DOSSIER CONCLUSIVO - CORRIDOIO CASERTA - BENEVENTO: LOTTO FUNZIONALE MARCIANISE ROTONDI

SOMMARIO

1 PREMESSE

FIGURA 5-1 – L'ALTERNATIVA 2 OTTIMIZZATA A SEGUITO DEL DIBATTITO PUBBLICO

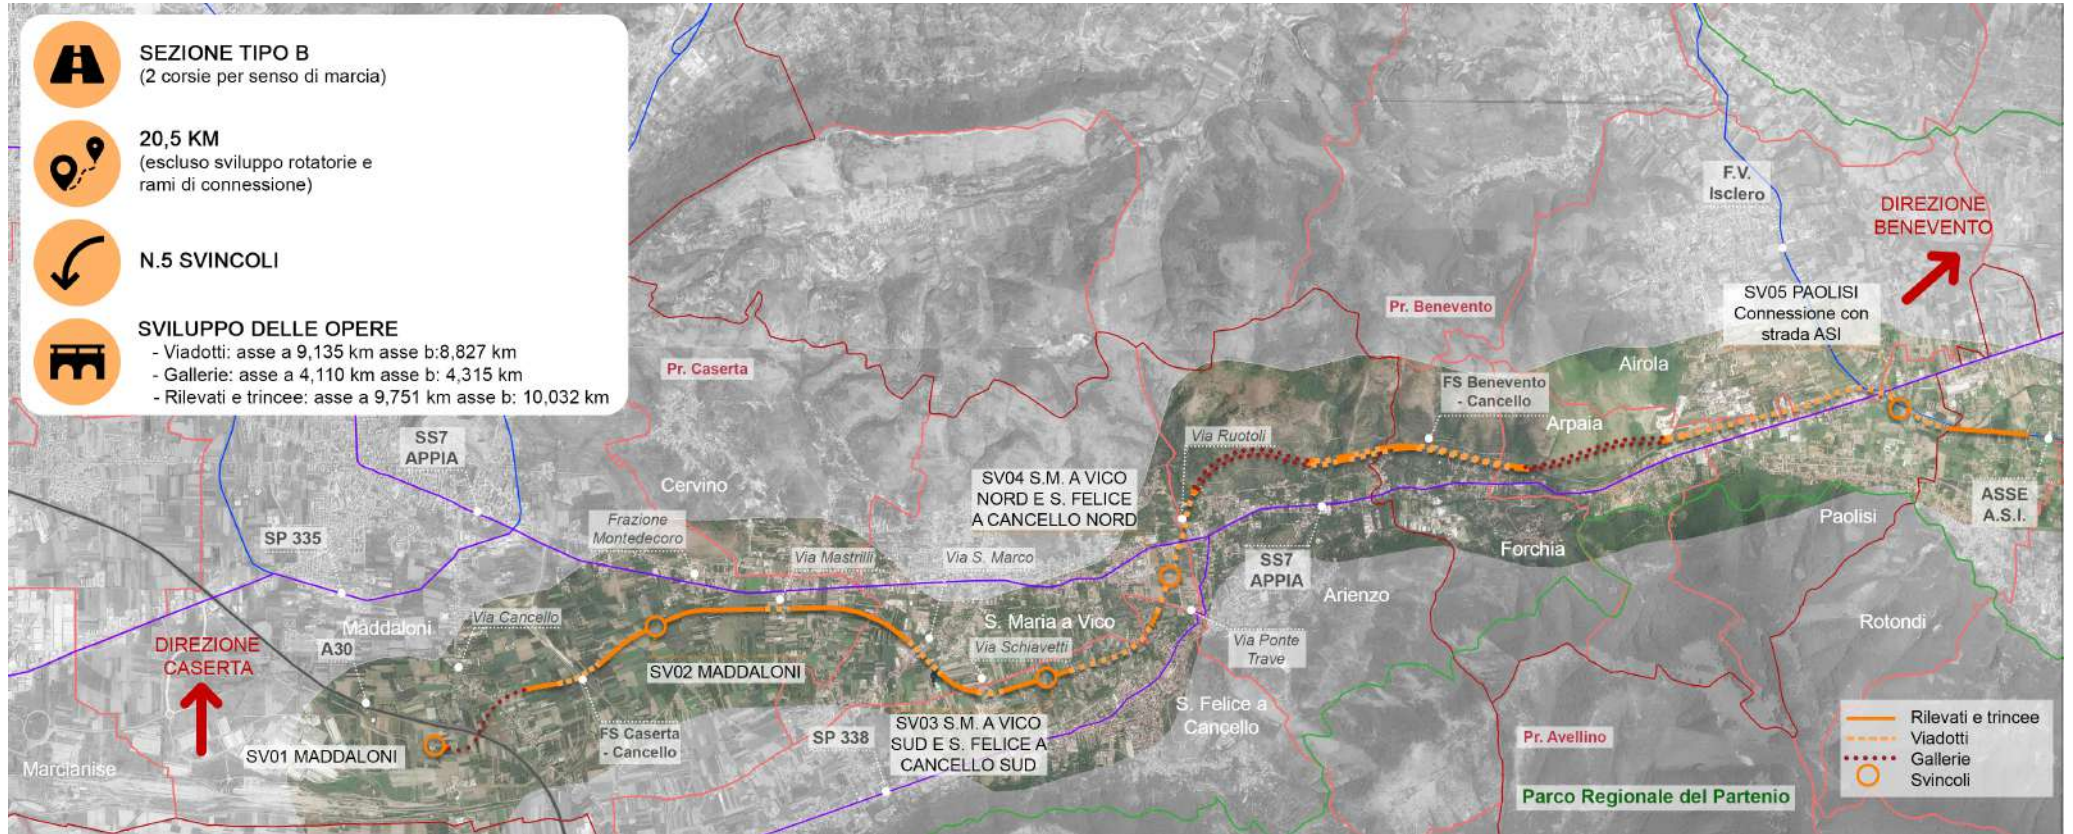
Proposte migliorative comuni di Marciianise e Maddaloni	37. È stata richiesta una modifica del tracciato per armonizzare il progetto con i potenziamenti delle viabilità pianificate dalla ZES, in particolare il potenziamento di Via Carrarone e dell'asse centrale interportuale e di Via Ficucella, valutando la fattibilità tecnico-economica di spostare l'inizio del tracciato nei pressi dell'intersezione fra via Carrarone e via Ficucella, di fatto eliminando la parte di tracciato che ricade sul Comune di Marciianise.	TRATTATA	È stato modificato il tracciato prevedendo l'inizio della nuova arteria di progetto in corrispondenza della parte terminale, lato est, della dorsale in corso di costruzione nell'area ZES. In particolare, il tracciato di progetto si collegherà ad essa e alla SS07 Appia (via Calabritico) con una serie di rotatorie e avrà il primo tratto in gallerie per non interferire con le viabilità locali e con l'autostrada A30. <u>Per maggiori approfondimenti si rimanda al paragrafo 5.1.</u>

- Il comune di Maddaloni e quello di Marciianise hanno richiesto una modifica del tracciato per armonizzare il progetto con i potenziamenti delle viabilità pianificate dalla ZES, in particolare il potenziamento di Via Carrarone e dell'asse centrale interportuale e di Via Ficucella, valutando la fattibilità tecnico-economica di spostare l'inizio del tracciato nei pressi dell'intersezione fra via Carrarone e via Ficucella, di fatto eliminando la parte di tracciato che ricade sul Comune di Marciianise.

5.1 NUOVO PUNTO DI ORIGINE DELL'ASSE STRADALE

(il presente paragrafo risponde puntualmente all'osservazione n°37)

La prima modifica è stata individuata nel punto di inizio del tracciato, non più in corrispondenza della rotondia all'ingresso dell'Interporto Sud Europa (ZES) di Marciianise, ma alla fine della viabilità che attraversa l'interporto stesso, in corrispondenza di via Calabricito/SP7 nel comune di Maddaloni.

L'asse di progetto, così come modificato, si collega alla viabilità interna all'Interporto in corrispondenza della parte finale di via Ficucella, di cui si prevede l'adeguamento alla categoria C2, e a via Calabritto/SP07 con una serie di rotonde e rampe. In particolare, per eliminare l'interferenza con via Calabritto/SP7 prima, e l'autostrada A30 poi, il nuovo asse di progetto si sviluppa nel primo tratto in sotterraneo, con una galleria di poco superiore a 1,1 km, per poi riemergere prima dell'attraversamento della linea ferroviaria, che scavalca in viadotto e, quindi, riprendere l'andamento piano-altimetrico dell'asse di progetto iniziale.

FIGURA 5-9 - NUOVA ZONA DI IMBOCCO DELLE GALLERIE 1A E 1B

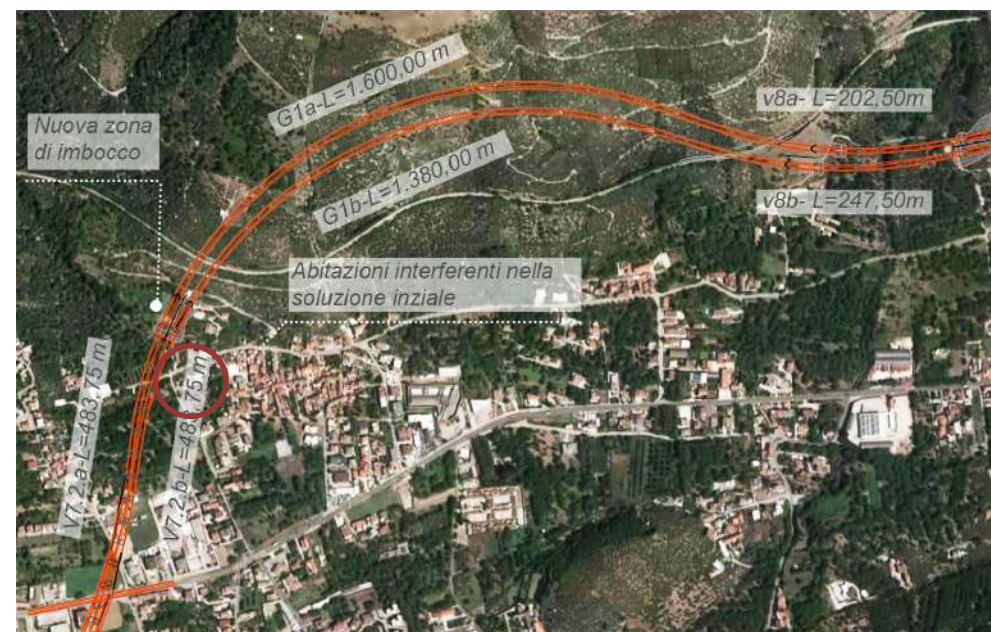
60. Per ridurre il numero degli espropri e degli abbattimenti di edifici nella Frazione Crisci, è stato proposto di innalzare l'imbocco della galleria di poche decine di metri verso nord e di spostare l'imbocco della galleria verso est di poche decine di metri, in direzione della frazione Ruotoli / Santa Maria a Vico. Si è proposto inoltre di progettare il raccordo dei due tratti stradali che si incontrano nella frazione Crisci con una diversa curvatura, variabile o clotoide. Allo stesso tempo, il raccordo potrebbe essere spostato simultaneamente sia verso nord dell'abitato dei Crisci di Arienzo (anche attraverso un suo sviluppo in galleria), sia verso est nelle aree libere da edifici, come quelle in direzione di Ruotoli/Santa Maria a Vico.	TRATTATA	L'imbocco della galleria è stato spostato a ovest rispetto alla soluzione originaria eliminando l'interferenza con le abitazioni. <u>Si veda la risposta al punto 43, per maggiori approfondimenti si rimanda al paragrafo 5.4.</u>

Su richiesta del comune di Arienzo, è stato spostato l'imbocco delle gallerie naturali 1.a e 1.b al fine di eliminare l'interferenza con un agglomerato di case presenti nell'area.

La nuova soluzione progettuale ha rigeometrizzato il tracciato nella zona degli imbocchi, nonché tutta la parte successiva di attraversamento dell'area del complesso montuoso delle Forche Caudine.

FIGURA 5-14 - PROFILO IPOTESI SVINCOLO DI ARIENZO

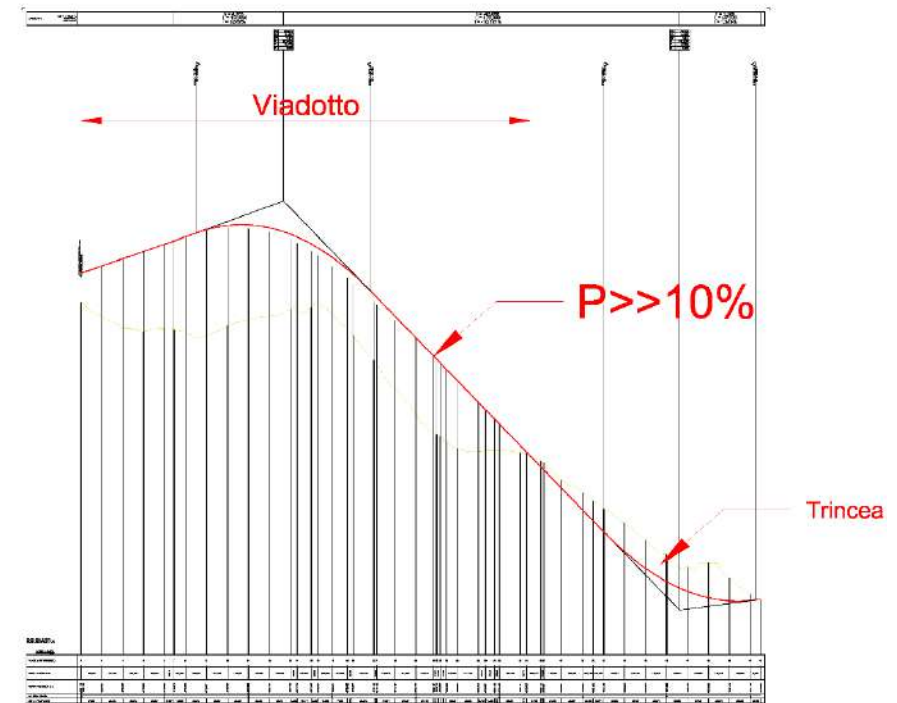
44. L'amministrazione ha proposto la realizzazione di uno svincolo snello a ridosso della frazione Signorindico, essendo questa area ubicata nelle immediate vicinanze della ZTO 20D e a ridosso della zona industriale del Comune di Forchia.	TRATTATA	Sono state valutate diverse ipotesi per la realizzazione di uno svincolo a ridosso della zona industriale di Forchia ma la complessa orografia della zona non ne permette la realizzazione a meno di prevedere opere complesse estremamente impattanti. <u>Per maggiori approfondimenti si rimanda al paragrafo 5.5</u>
Proposte migliorative comune di Forchia	45. Si è chiesto di spostare il tratto di strada che passa per Forchia in galleria, anziché in viadotto, per ridurre l'impatto sul paesaggio	TRATTATA	Gli studi effettuati hanno permesso di approfondire gli aspetti geologici e idraulici del territorio, mostrando come la realizzazione di una galleria arrecherebbe dei considerevoli problemi ambientali. L'asse stradale è stato comunque rigeometrizzato nel tratto a ridosso del complesso montuoso delle Forche Caudine avvicinando le due carreggiate e migliorando le quote dell'asse stradale per mitigare la percezione visiva nel contesto ambientale.

Inoltre, la differenza di quota da compensare tra l'asse di progetto in corrispondenza della rampa di decelerazione (circa 182 m slm) e quello della via Appia, in corrispondenza della zona di incrocio (146 m slm), è superiore a 35 m: per poter garantire delle pendenze compatibili con la normativa, quindi non superiori al 7%, al fine di allungare lo sviluppo della rampa, si è geometrizzato un andamento della stessa a S, ricalcando in parte alcuni tratti della viabilità esistente, interrompendo in questo modo anche i collegamenti interpoderali. Ciò nonostante, considerata anche la necessità di realizzare dei raccordi per collegare i vari tratti della pendenza della rampa, per la maggior parte dello sviluppo si hanno pendenze ben superiori al 10% e, quindi, incompatibili con quanto previsto dalla normativa rendendo non realizzabile lo svincolo.

La situazione è ancora più critica per l'eventuale manovra di immissione sulla viabilità di progetto in direzione Caserta (linea rossa tratteggiata in planimetria). Prevedendo che la rampa sottopassi l'asse di progetto, per poter poi immettersi sulla viabilità principale, sarebbe necessaria una rampa il cui sviluppo andrebbe ben oltre l'imbocco della galleria.

FIGURA 5-18 – LE ALTERNATIVE 2 PRE DIBATTITO E POST DIBATTITO A CONFRONTO

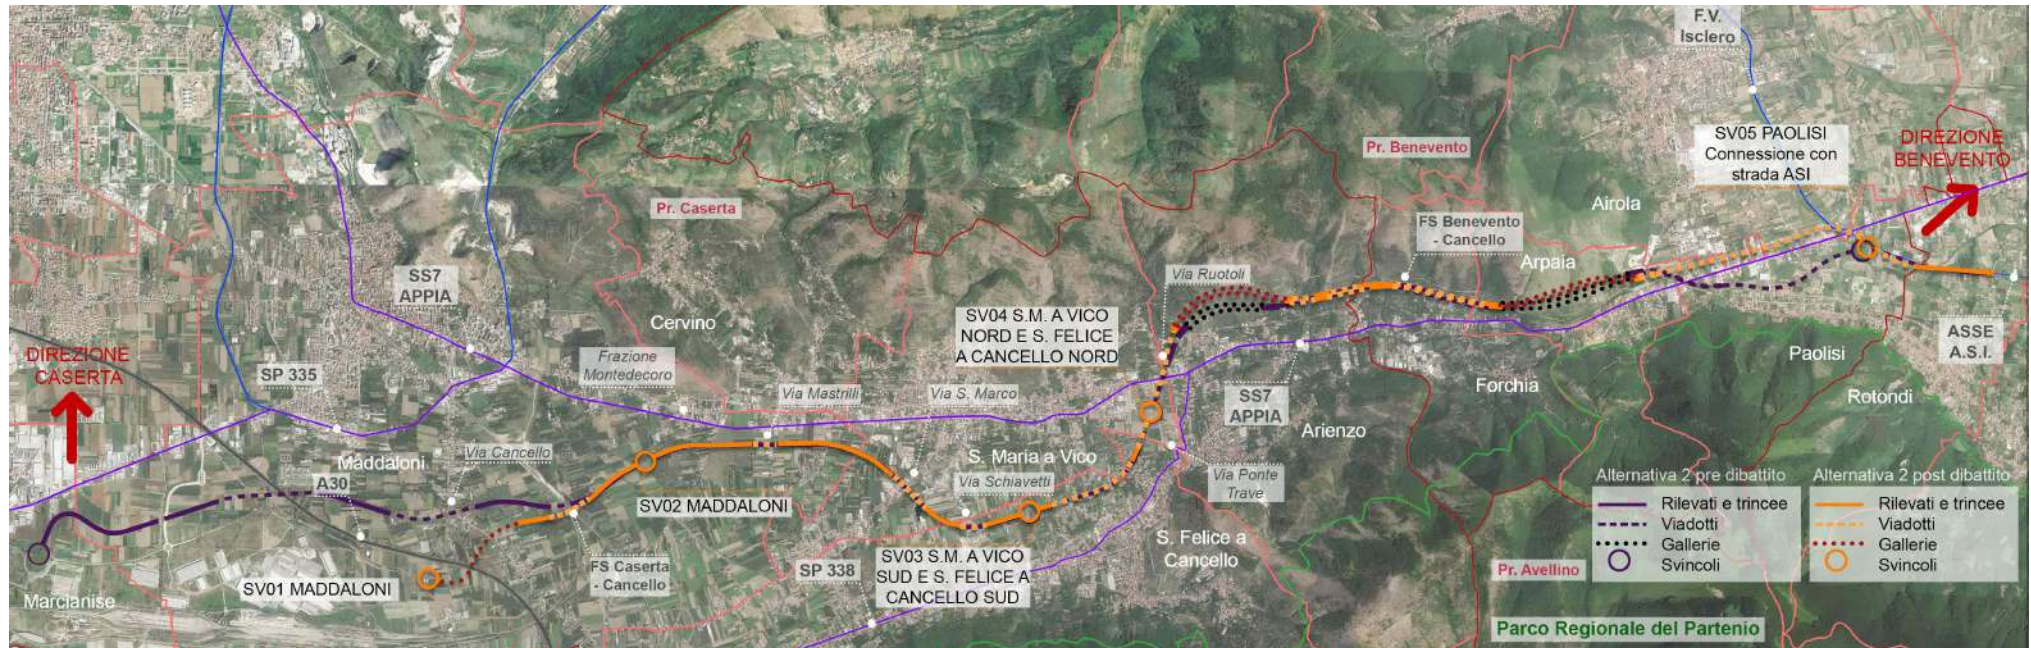
A seguito di tali richieste è stata avviata una prima fase di verifica di ottimizzazione del tracciato dell'alternativa 2 che possa contemperare le esigenze locali con gli aspetti tecnici. Per tale motivo sono state apportate modifiche sostanziali al tracciato che possono essere così di seguito sintetizzate:

Il nuovo tracciato è rappresentato in figura 5.1 mentre si rinvia alla fine di questo capitolo per un confronto sintetico tra tracciato oggetto di dibattito e quello ottimizzato a seguito del dibattito pubblico anche attraverso una tabella con indicazione delle caratteristiche principali, opere d'arte e relativo sviluppo, al fine di individuare in maniera univoca le modifiche che hanno portato all'ottimizzazione del percorso stradale.
